これでいいのか，浜岡原発3・4号の基準地震動 S_s 耐震安全性バックチェック報告の問題点

大阪府立大学大学院工学研究科 長沢啓行 (生産管理システム)

中部電力は2007年1月25日「浜岡原子力発電所4号機『発電用原子炉施設に関する耐震設計審査指針』の改訂に伴う耐震安全性評価結果報告書」[1]を原子力安全・保安院に提出した。これは，原発の耐震設計審査指針が2006年9月に改定されたことを受け，原子力安全・保安院からの指示でバックチェックを進めていたものである。中部電力は浜岡4号に続き，3号の評価結果を2007年2月21日に提出した[2]。5号は2007年6月を予定

図 9: 基準地震動 S_s -DH ⑥ と石花海海盆西縁断層帯の耐専スペクトル ⑤ および断層モデル ② (第 4.38 図 [3], 断層モデルは統計的 GF 法, 破壊開始点 1 が ① NS と ② EW, 破壊開始点 2 が ③ NS と ④ EW, ⑥ は Noda et al. (2002) M7.4, $X_{eq}=16.2\text{km}$, NFRD を考慮)

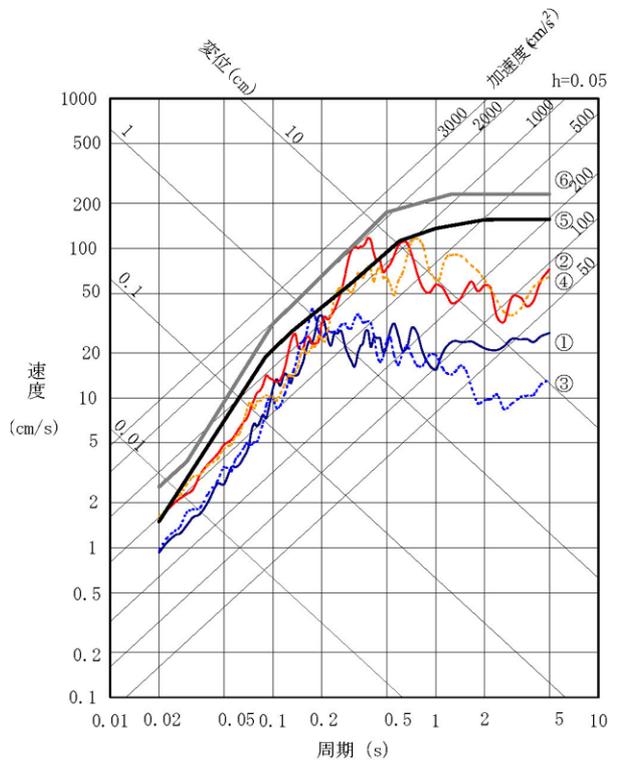
(i) S_s -DH は図 9 のように石花海盆西縁の断層帯 (M7.4, $X_{eq}=16.2\text{km}$: 図 4 参照) の耐専スペクトル (ディレクティブティ効果を考慮) の 1.5 ~ 1.8 倍の大きさに策定している。それは、石花海盆西縁断層帯の断層モデルによる地震動評価が周期 0.3 ~ 0.4 秒で耐専スペクトルを超えているため、ちょうどこれを包絡するようになってきている。

浜岡原発の敷地に近く基準地震動 S_s に大きな影響を与えると予想される「御前崎海脚東部断層帯の地震(M7.6)」および「A21背斜以南の背斜構造を含む石花海盆西縁断層帯(M7.6)」について耐専スペクトルを評価し直せば、図9から判断して

Ss-DH を超えることは確実である。

図12: 御前崎海脚西部の断層帯(第4.2図, p.38[3])

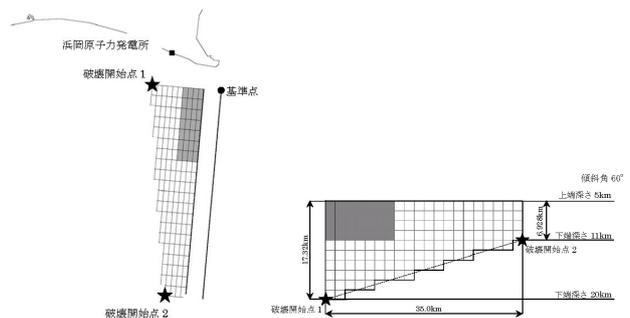
御前崎南方海域の断層(長さ16.2km, M6.9)を延ばした「御前崎海脚西部の断層帯(長さ35.0km, M7.1)」では、松田式によるM7.4ではなく入倉の断層モデルによるM7.1としている。もし、松田式でM7.4とすれば、御前崎海脚西部の断層帯(M7.4, Xeq = 16.3km)は石花海海盆西縁断層帯(M7.4, 16.2km)とほぼ同じになってしまい、アスペリティの形状を図12の長方形から正方形に変えると等

価震源距離が石花海盆西縁断層帯より小さくなり、御前崎海脚西部の断層帯の耐専スペクトルが石花海盆西縁断層帯の耐専スペクトルを超えてしまう。

図 14: 「御前崎台地の変動地形に関連する断層による地震 (M7.4)」を策定するための地表変形シミュレーション (第 3.2-14 図, p.I-156[1]) (図中の数値は地表変形量 cm で 10cm 間隔, 断層の長さ 10km, 幅 17km, 上端深さ 3km, 下端深さ 19km, 傾斜角 70°, すべり量 2.5m)

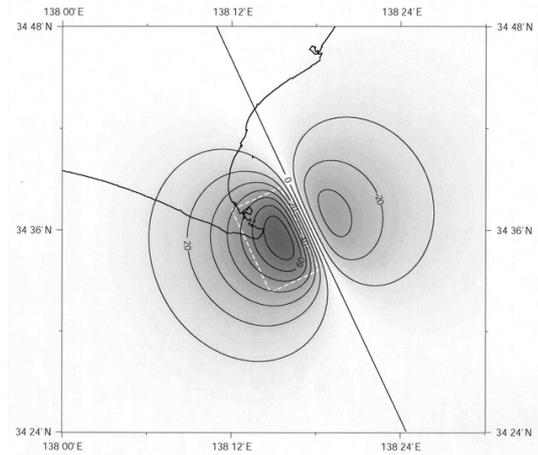
ちなみに、「御前崎海脚東部断層帯」は中部電力による海上音波探査等でも断層の存在は確認されていない。しかし、御前崎台地の隆起を説明するため、図 14 のように「御前崎台地北東沖の海域において、背斜状構造に関連する断層が存在するものと想定」し、「御前崎台地の変動地形に関連する断層」として、御前崎台地の傾斜を再現するための断層のずれによる地表変形シミュレーション(半無限弾性体モデルによる静的変形計算)を行っている。すなわち「御前崎台地の変形領域を考慮し、御前崎台地の北西端付近から石花海海盆の西縁に沿うように、断層面の下端位置を設定」し、「御前崎面の弧状をなす傾斜形状を再現するため」断層長さを「仮に 10km と設定」している。その上で、地震動

等の検討では、「断層の南東方向及び深さ方向をプレート境界まで延長」し、音波探査記録では断層が認められないことから「M7 程度の断層が存在するものと仮定し、断層面上でのすべり量を 2.5m」とすると「1 回の活動に伴う地形の傾斜量は 50cm 程度となり、御前崎面に認められる高低差約 25 m を傾斜の累積量とすると、御前崎面の形成時期から、断層の活動間隔は 1,500 年程度となる。」と見積もっている (p.I-41[1])。このように、「御前崎海脚東部の断層帯」は見えない震源断層を評価しているため、不確実さをより多く含んでいる。たとえば、断層北西端を御前崎台地の変形領域から設定しているが、より北西へ伸びている可能性は否定できない。この場合には震源断層が浜岡原発により近くなるため、このような不確実さも考慮すべきであろう。

図17: 耐専スペクトルによる検討用地震の評価(図4-8, p.4-12[7] 新指針の①基準地震動Ss-DHと旧指針のS2(破線)は周期0.03~0.3秒でほぼ一致する。④仮想的東海・東南海地震は③仮想的東海地震を含み、規模がより大きいのに耐専スペクトルが小さくなるという矛盾が生じている。)

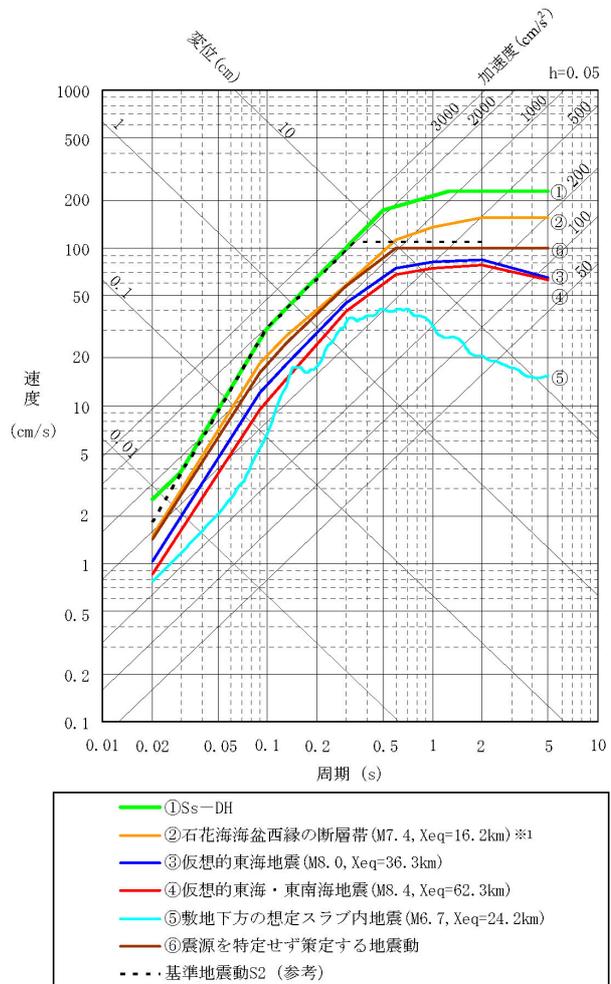
ちなみに、耐専スペクトルのもう一つの大きな問題点として、一体となって動く震源断層が原発敷地から遠ざかる方向へ伸びると、応答スペクトルの値が小さくなるという矛盾が生じる。たとえば、東海・東南海地震は東海地震を含むから応答スペクトルが東海地震より大きくなって当然だが、図17のように耐専スペクトルでは逆に東海地震より小さくなっている。これは地震規模が大きくなるにもかかわらず、等価震源距離がより遠くなるからである。この点は審議会でも指摘され、中部電力はこの影響を評価するように求められている。

図 18: 富士川河口断層帯と東海・東南海・南海地震との連動 (第 3.1-8 図, p.II-138[1])

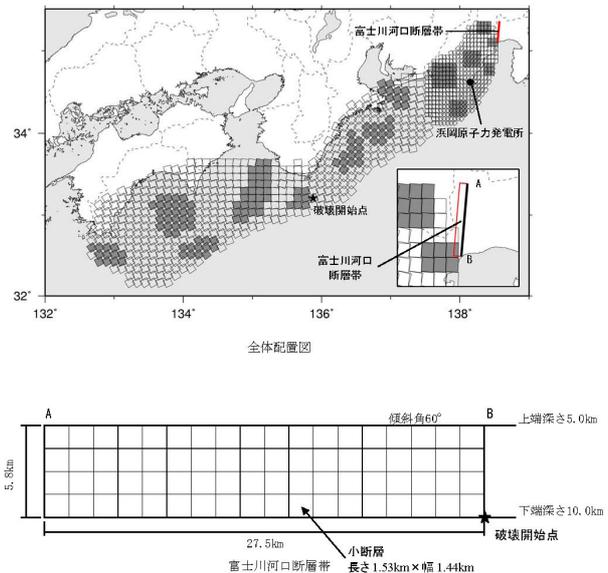
特異なのは、図 18 の富士川河口断層帯 (長さ 27.5km, M7.6) である。この断層帯は東海・東南海・南海地震との連動が評価されているが、その断層のすべり量と応力降下量は国内平均と比べて異常に大きい。松田式では M7.2 にしかならず、入倉の断層モデルではさらに小さい M6.5 に留まるが、中部電力は、地震調査研究推進本部などの評価に基づき、表 7 のように富士川河口断層帯の断層平均すべり量を 7.0m と固定し、断層面積から地震規模を求める通常の断層モデルとは異なる方法で地震規模を M7.6 とし、アスペリティのない一樣断層として震源を定義している。断層平均応力降下量は 46.0MPa にもなる。これは、富士川河口断層帯の断層幅が 5.77km しかなく、断層下端がプレート境界面と接しており、図 19 のようにプレー

図 22: プレート間地震の評価に用いられた要素地震 (第 1 図, p.IV-4, W7-1-3[3])

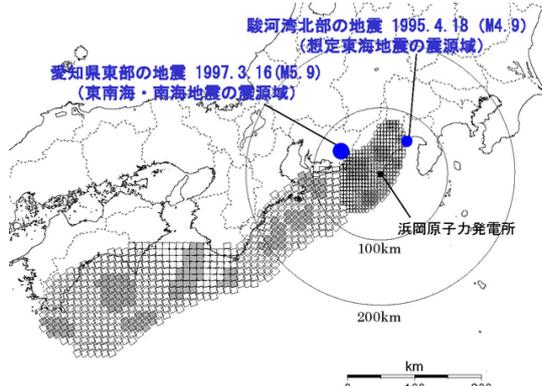
また、用いられている要素地震は図 22 のように、東海地震に対して駿河北部の地震 (1995.4.18, M4.9)、東海・東南海地震に対して愛知県東部の地震 (1997.3.16, M5.9) であるが、これらはいずれも東海地震の震源域の外部周辺で起きた地震であり、震源域内のアスペリティの位置で起きた地震ではない。また、駿河北部の地震については石橋ら [6] が地震の震源位置を再検討した結果、プレート間地震ではなくスラブ内地震の可能性があると指摘している。内陸地殻内地震、プレート間地震、スラブ内地震の 3 つのタイプで震源特性に大きな違いがあり、プレート間地震の短周期レベルは内陸地殻内地震の 2 倍程度、スラブ内地震では内陸地殻内地震の 4 ~ 6 倍程度とされる。したがって、用いる要素地震は原則として同じタイプの地震であり、想定震源域内の地震でなければ、震源特性や伝播特性を地震波に正しく反映させることはできない。その意味で、想定東海地震や東南海地震の特徴を十分反映した地震波になっているかどうかには疑問が残る。

図 23: スラブ内地震の断層モデルによる評価 (第 1 図および第 2 図, W7-1-4[3])

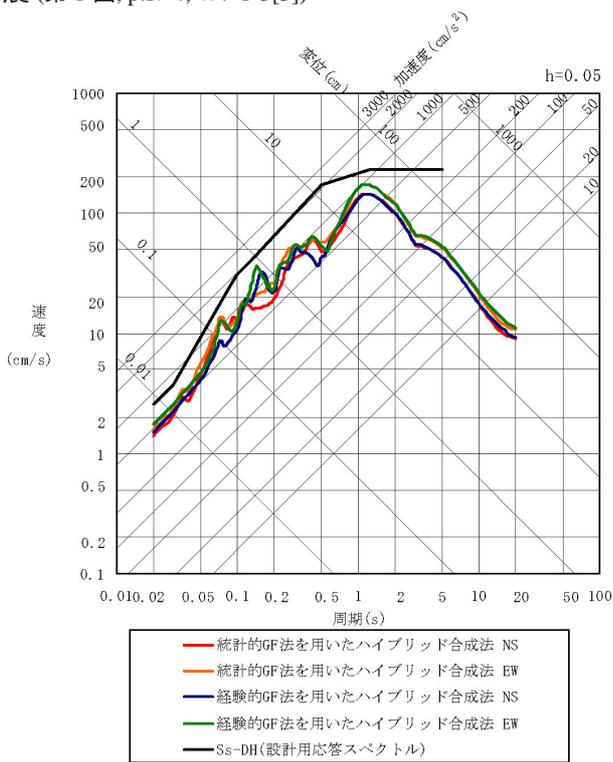
定されないのは、小さすぎるのではないかと思われる。この「敷地下方の想定スラブ内地震」の断層モデルによる応答スペクトルは図 23 に示されるように基準地震動 Ss-DH に極めて近い。もし、アスペリティの応力降下量を 2 倍にし、要素地震と同じ値にすれば、応答スペクトルは今の基準地震動 Ss を遙かに超えるであろう。

図 25: 新発見の東海地震等に関する断層モデルによる評価 (EW, 第 13 図, p.II-28[12])

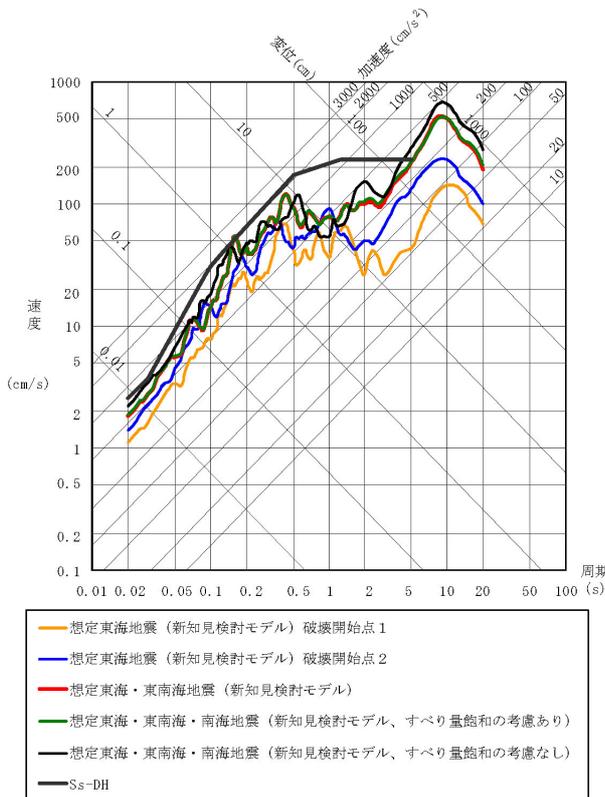
力降下量を求めると、表 8 のように 16MPa から 20.7MPa になる。この応力降下量を用いて断層モデルで応答スペクトルを求めると図 25 をさらに大きく超えると推定される。また、アスペリティモデルでは断層平均応力降下量を増やした場合のアスペリティの応力降下量も計算できるから、断層平均応力降下量を 3MPa から 3.5MPa へ引き上げるとアスペリティモデルでも 18.4MPa が増える。これを用いた地震動の応答スペクトルは、今の Ss-DH と Ss-1H ~ Ss-3H を合わせた基準地震動を超えると推定される。

図 26: 東海・東南海・南海地震と石花海盆西縁断層帯等との連動評価 (EW, 第 4.36 図 [3], 評価結果は下図のように波形合成の時間遅れと位相に依存し、想定東海地震が仮想的東海地震にかわれば、評価結果はかなり変わる)

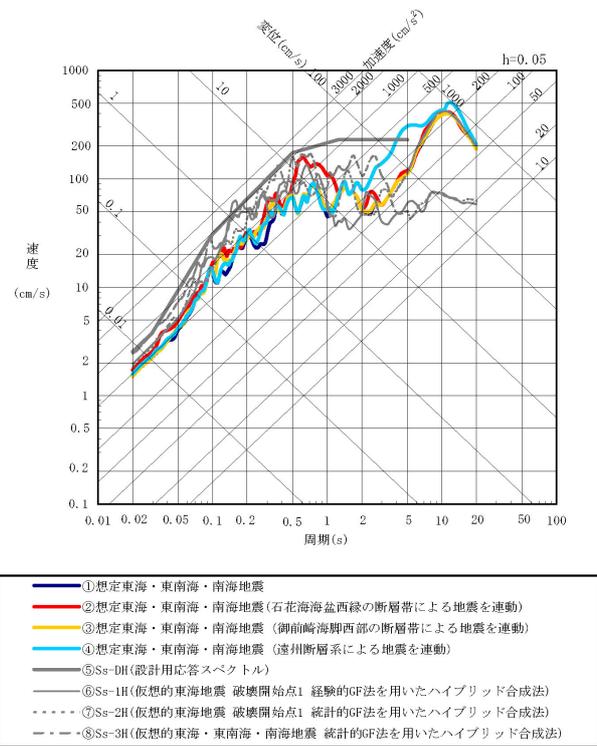
照) や「A21 背斜以南の背斜構造を含む石花海盆西縁断層帯」との連動 (図 26 および図 27 参照) では、地震動全体への影響が大きく、しかも、二つの地震の間の位相のずれに大きく左右される。条件次第では、 S_s -DH と S_s -1H～ S_s -3H を合わせた基準地震動を大幅に超えることも予想される。中部電力はそれを調べるには無限の計算が必要だと難色を示しているが、正確な計算が必要なのではなく、最悪の場合にどれだけ大きな地震動になるおそれがあるのかを見極める必要がある。そうでなければ、シミュレーションの意味がなからう。

図 30: 柏崎刈羽 1～4 号解放基盤表面のはぎとり波 (EW) と旧指針の基準地震動 S_2 (はぎとり波は、赤:1 号, 青点線: 2 号, 緑一点鎖線: 3 号, 黒破線: 4 号, 新指針の S_s は周期 0.03～0.3 秒で旧指針の S_2 とほぼ同じ)

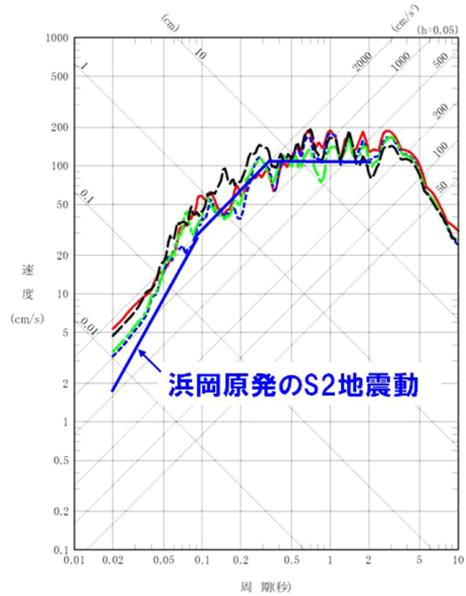
(9) 新潟県中越沖地震による柏崎刈羽原発敷地内解放基盤表面での「はぎとり波」は、図 30 のように、中部電力の策定した基準地震動 (水平動は S_s -DH と S_s -1H～ S_s -3H を合わせたもの) を超える。この事実は全電力会社が真摯に受け止めるべきであり、柏崎刈羽原発の特殊性に矮小化してはならない。現に、それを超えると推定される岩手・宮城内陸地震 M7.2 (暫定) が 6 月 14 日に生じている。岩手・宮城内陸地震の震源ごく近傍で逆断層の上盤直上に位置する一関西 (いちのせきにし) では最大加速度が地表で 4022gal (cm/s^2), 地下で 1078gal (いず

新潟中越沖地震による地震動を事前には誰も予測できなかった以上, このはぎとり波を「震源を特定せず策定する地震動」に加える必要がある . それだけに留まらず, 基準地震動 S_s の決め方を抜本的に変更し, これまでに観測され, また, 今後観測されるであろう M7.3 以下の地震の解放基盤表面相当位置での地震動 (はぎとり波) をすべて「震源を特定せず策定する地震動」に加える必要がある . その地震動に耐えられない原発は即刻閉鎖すべきである .
